Krycí list ZBV

III/11522 Svinaře most ev.č. 11522 - 1 přes potok v obci Svinaře

Most ev.č. 11522-1

Číslo ZBV:

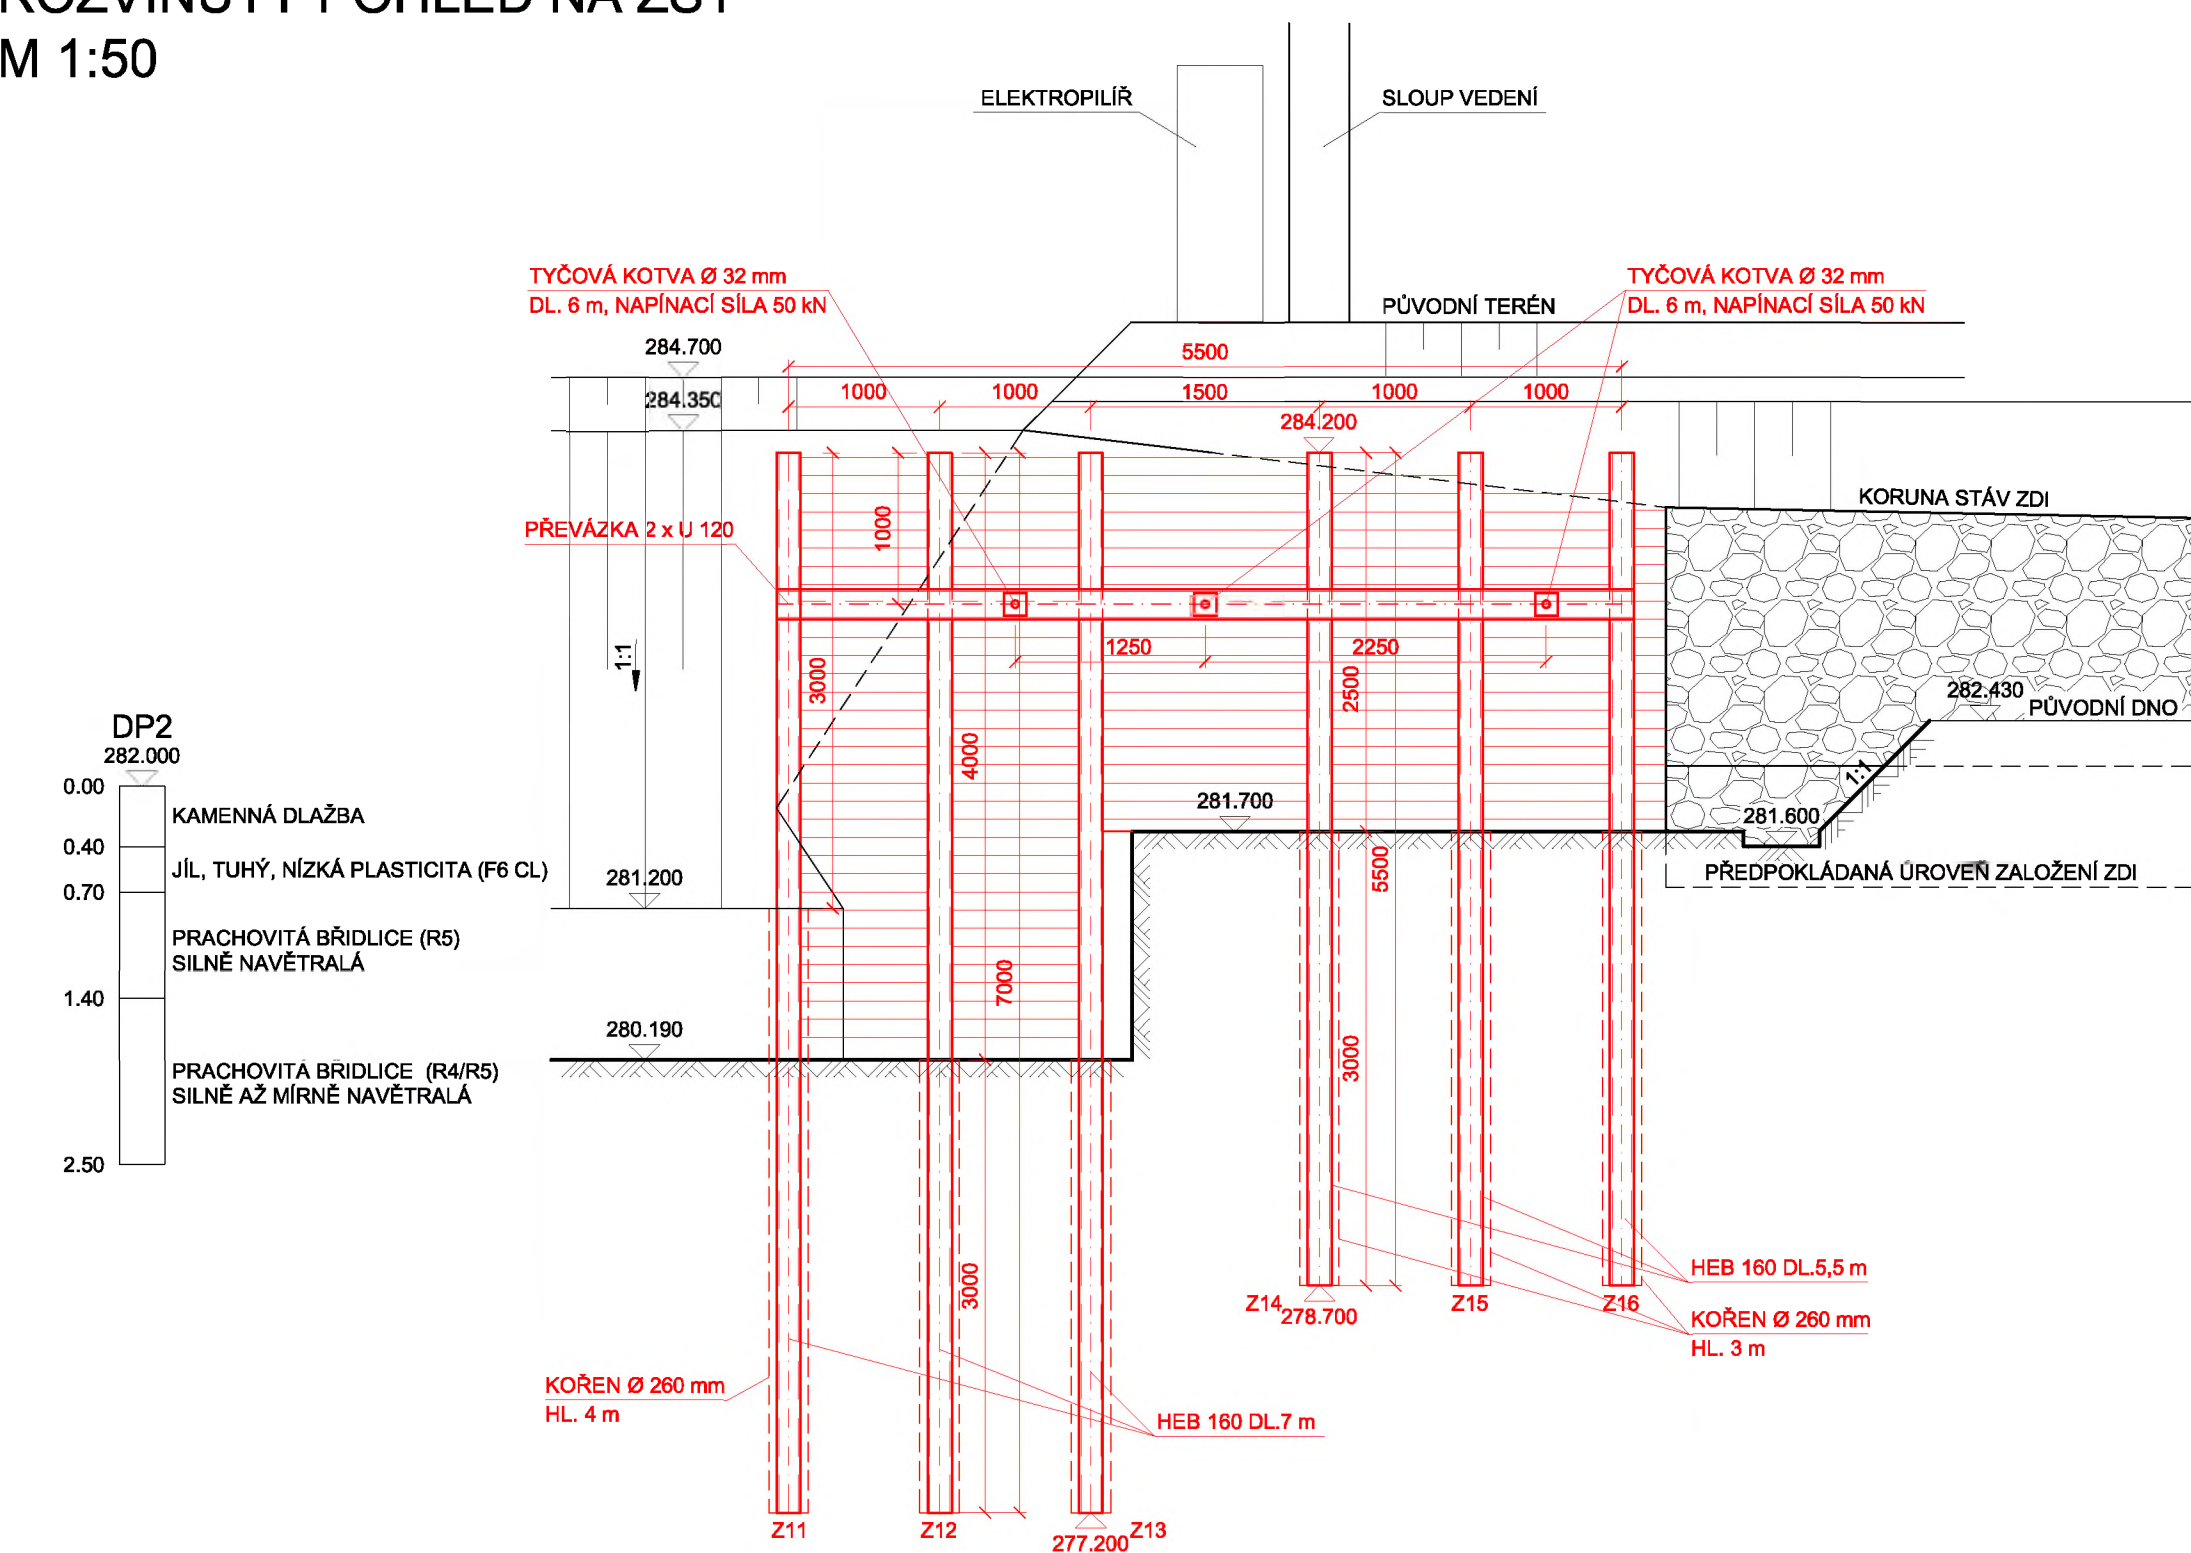
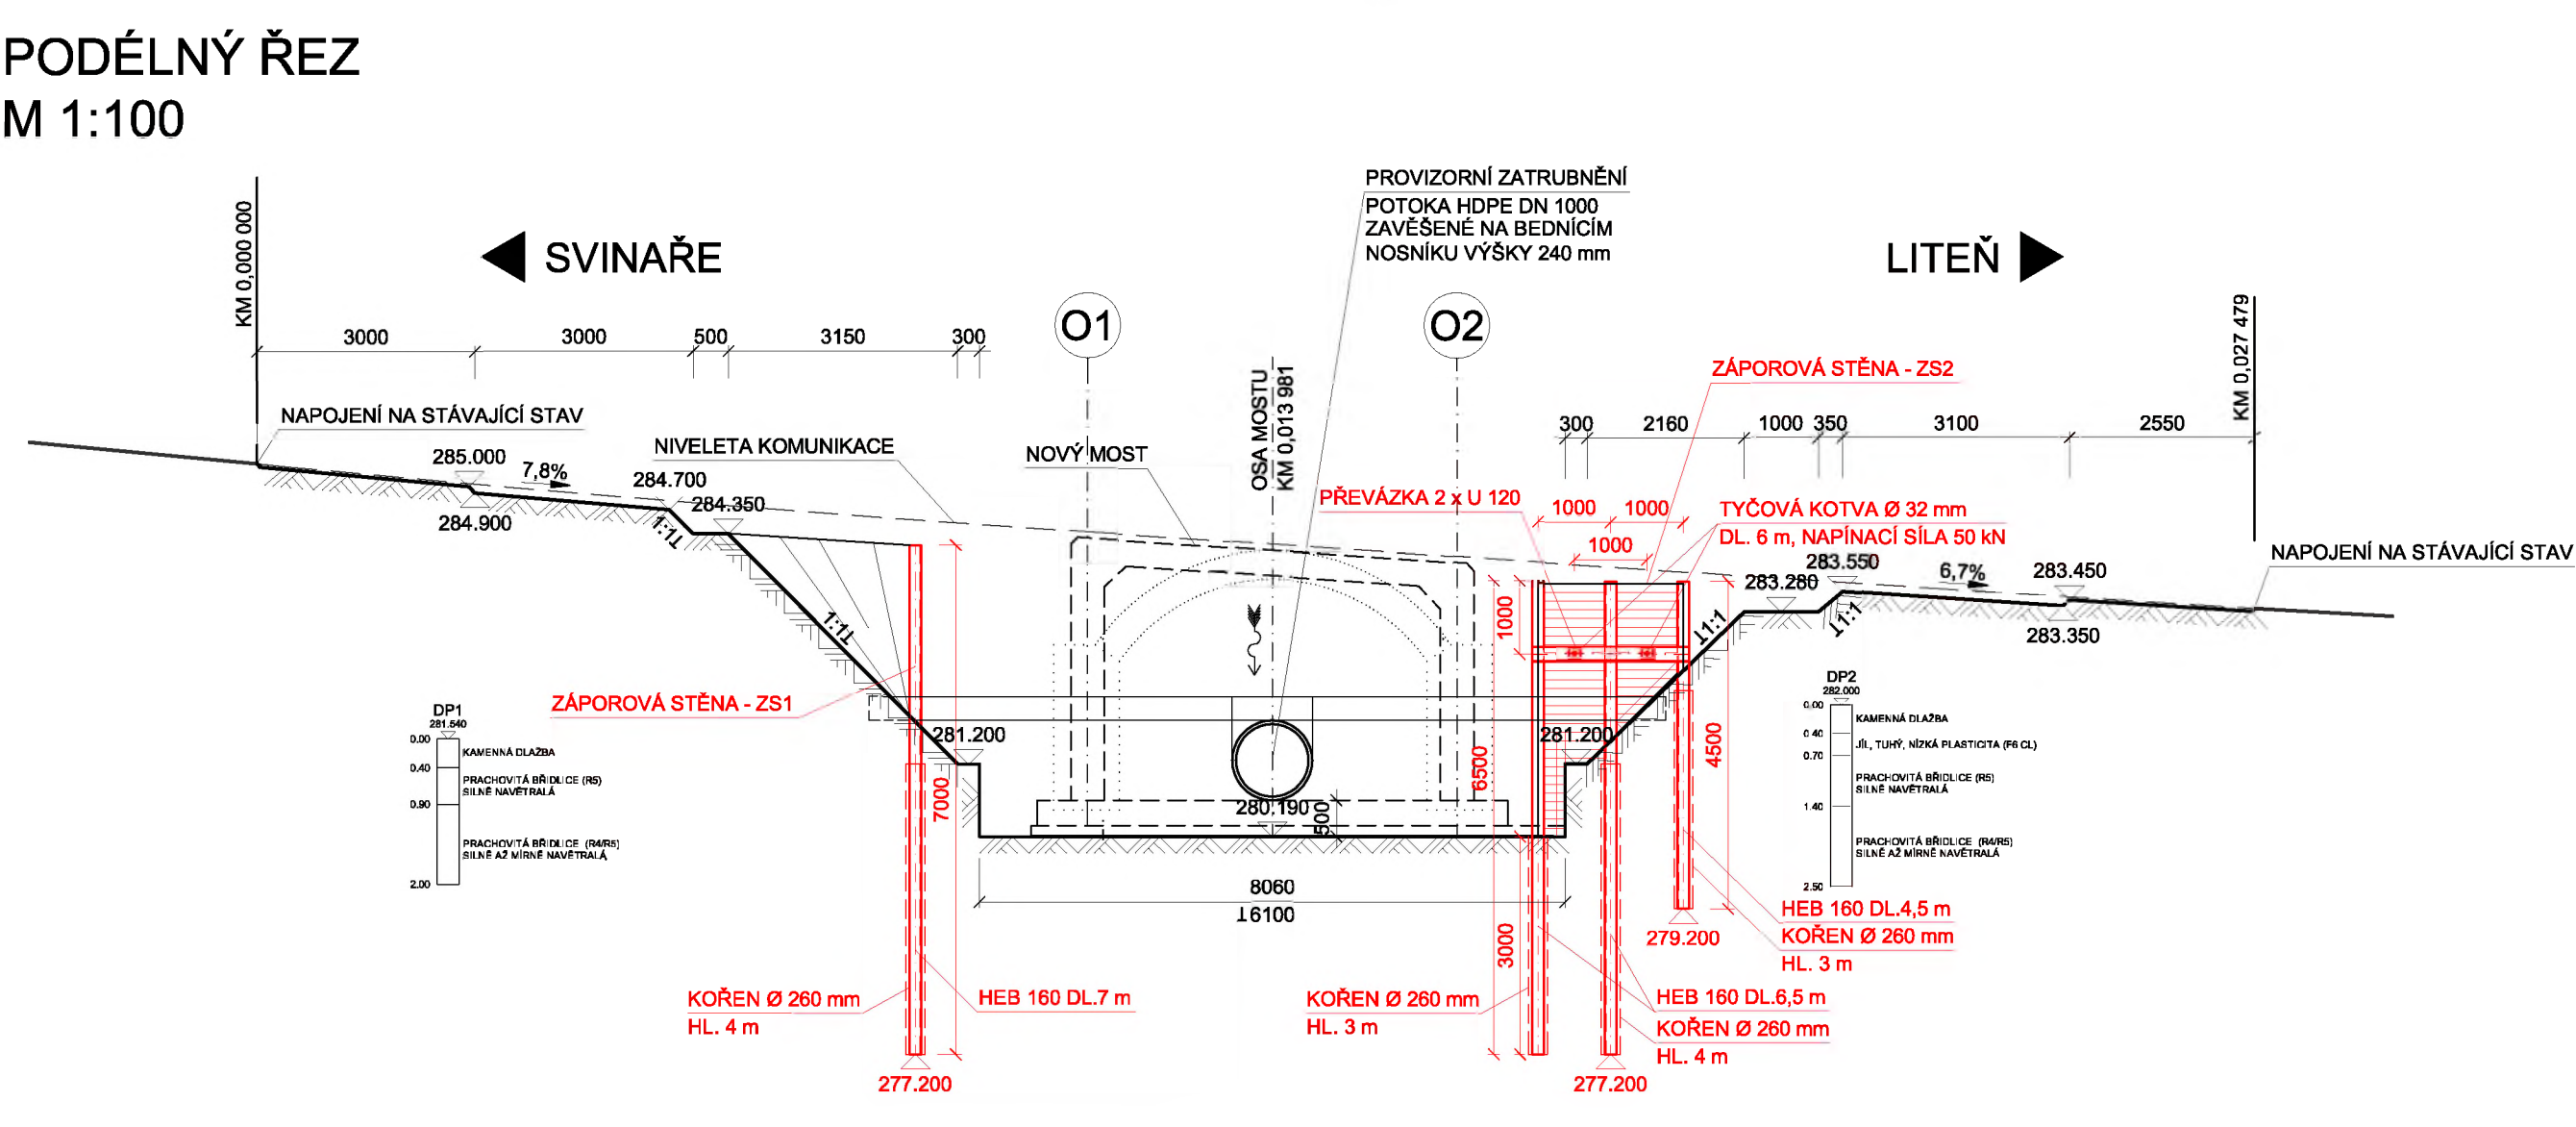
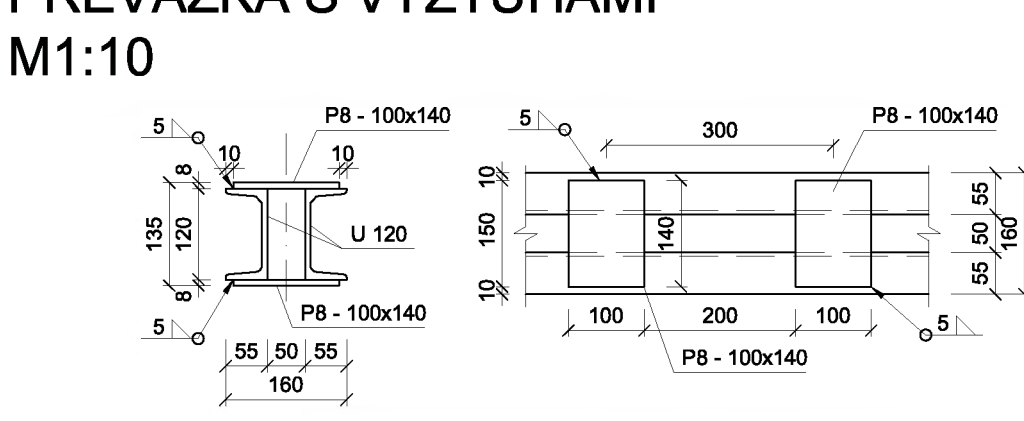
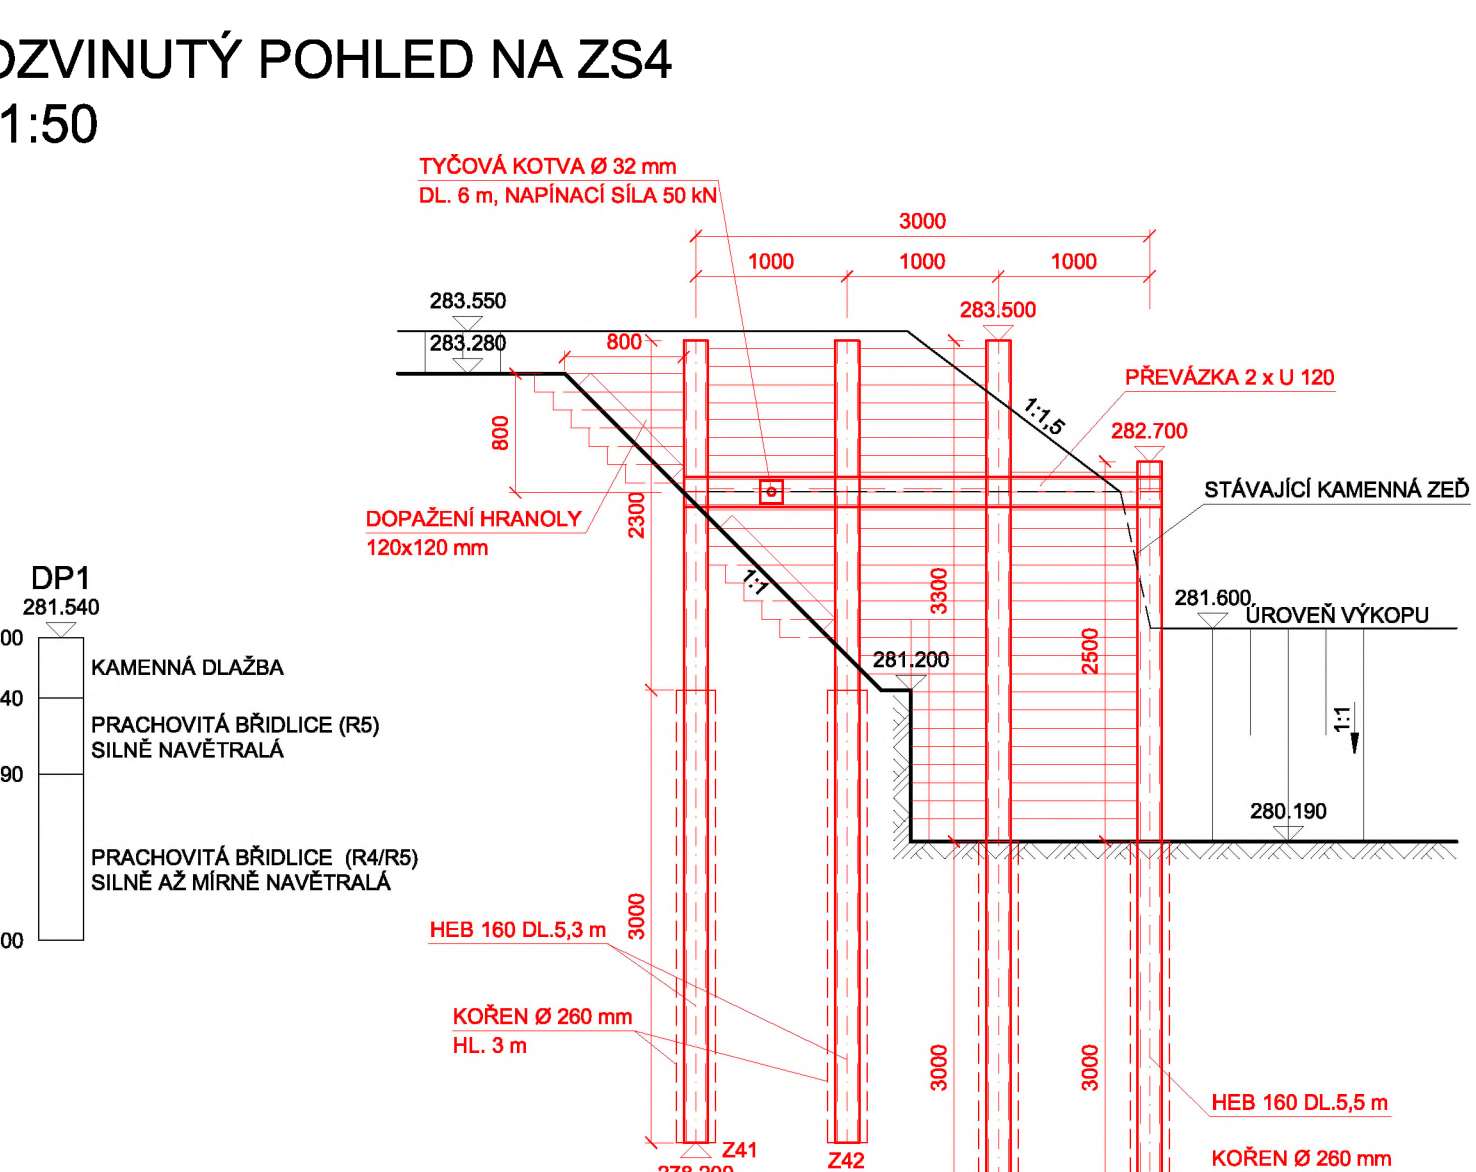
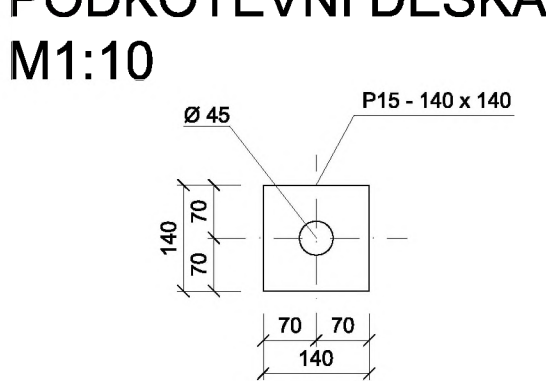
ZBV1 - výměra vychází ze RDS, výkres č 102 Výkopy a záporové pažení, příloha ZBV č. 08. JC stanovena dle ceníku URS.				
226	153811112	Osazení kotvy tyčové dl přes 5 m D přes 28 do 32 mm	m	78,000	609,00	47 502,00
		ZBV1 - výměra vychází ze RDS, výkres č 102 Výkopy a záporové pažení, příloha ZBV č. 08. JC stanovena dle ceníku URS.				
		(2+1+7+3)*6		78,000		
		Součet		78,000		
227	13021300	tyč celozávitová předpinací D 32mm	m	78,000	443,00	34 554,00
		ZBV1 - výměra vychází ze RDS, výkres č 102 Výkopy a záporové pažení, příloha ZBV č. 08. JC stanovena dle ceníku URS.

ZBV1 - výměra vychází ze RDS, výkres č 102 Výkopy a záporové pažení,
příloha ZBV č. 08. JC stanovena dle smluvního rozpočtu.

Na základě výše uvedených nepředvídatelných skutečností zjištěných až při odkrytí základové spáry/při realizaci stavby lze konstatovat, že provedení pažení výkopu pomocí štětové stěny je pro výše uvedené podmínky nevhodné.

Na základě výše zjištěných skutečností lze konstatovat, že dosáhnout jakékoli hloubky vetknutí štětové stěny do horniny, zastižené kolem úrovně základové spáry a hlouběji, nelze. Prostředí horninového masivu na staveništi je naprosto nevhodné pro technologii vibrovaných štětovnic.

ZÁPORY HEB 160
PŘEVÁZKA 2 x U120
SPOJKY- P8 (ø 300 mm)
PODKOTEVNÍ DESKA - P15
VRT Ø 260 mm
KÖREN BETON C16/20-X0
VÝDRĚVA HRANOLY 120x120 mm
ZEMNÍ KOTVA DL. 6 m

37,5 m x 42,6 kg/m = 1598 kg
5,5 m x 26,8 kg/m = 147 kg
32 ks x 0,879 kg = 28,2 kg
3 ks x 2,31 kg = 6,93 kg
37,5 m
19 m x 0,053 m2 = 1,0 m3
17,5 m2
3 ks
